# RENESAS TECHNICAL UPDATE

製品分類	MPU & MCU	発行番号	TN-RL*-A081A/J	Rev.	第1版
題名	RL78/L1A 電源電圧立ち上がり傾きの制限事項について		情報分類	技術情報	
適用製品	RL78/L1A グループ	対象ロット等	関連資料	RL78/L1A ユーザーズ・マニュアル ハードウェア編 Rev.1.00 R01UH0636JJ0100 (Aug. 2016)	
		全ロット

**1. V<sub>DD</sub>とAV<sub>DD</sub>の電源電圧立ち上がり傾きに関する制限事項**

**1.2 制限事項の該非判定フロー**

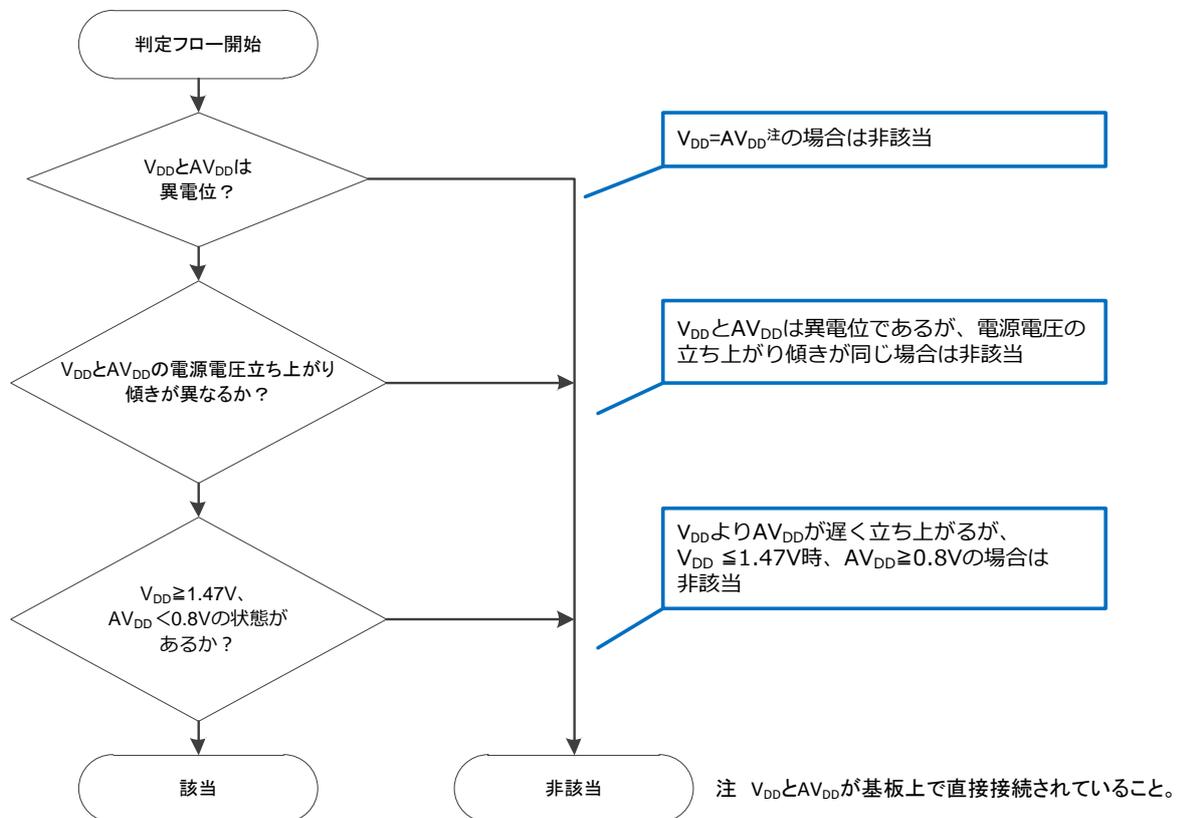
V<sub>DD</sub>とAV<sub>DD</sub>の電源電圧が異電位で、V<sub>DD</sub>とAV<sub>DD</sub>の電源電圧立ち上がり傾きが異なる場合において、パワーオン・リセット回路(POR)による内部リセットが解除されたときにAV<sub>DD</sub>が0.8Vを下回る場合、正常に起動しない可能性があります。

補足: POR リセット解除電圧 V<sub>POR</sub>=1.51V±0.04V

非該当の場合: POR リセット解除時、正常に起動します。

該当の場合: POR リセット解除時、正常に起動しない可能性があります。

### 1.3 対策

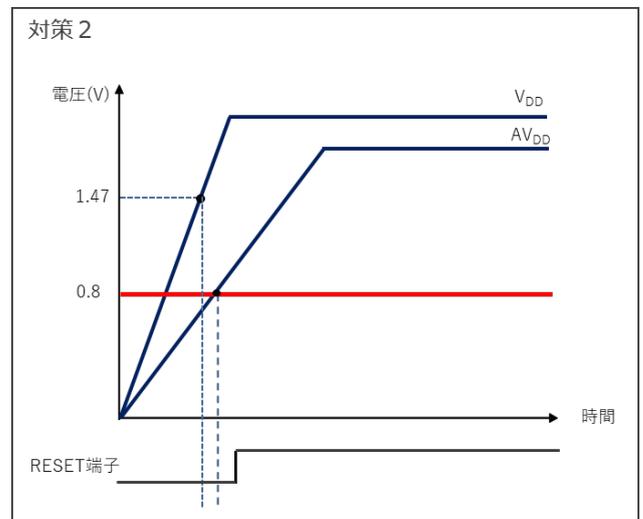
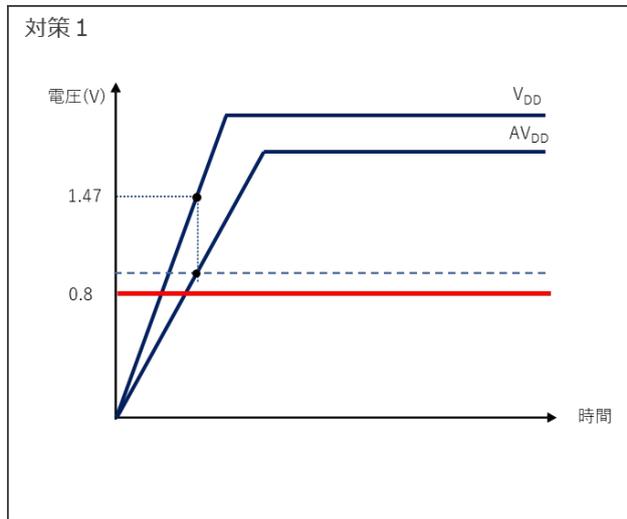
$V_{DD}$  と  $AV_{DD}$  の電源電圧が異電位で、 $V_{DD}$  と  $AV_{DD}$  の電源電圧立ち上がり傾き特性が異なる場合は、次のいずれかの処理をしてください。

- $V_{DD} \geq 1.47V$  になるまでに、 $AV_{DD} \geq 0.8V$  としてください。(対策1)
- $V_{DD} \geq 1.47V$  かつ  $AV_{DD} \geq 0.8V$  となるまで、RESET 端子にロウ・レベルを入力してください。(対策2)
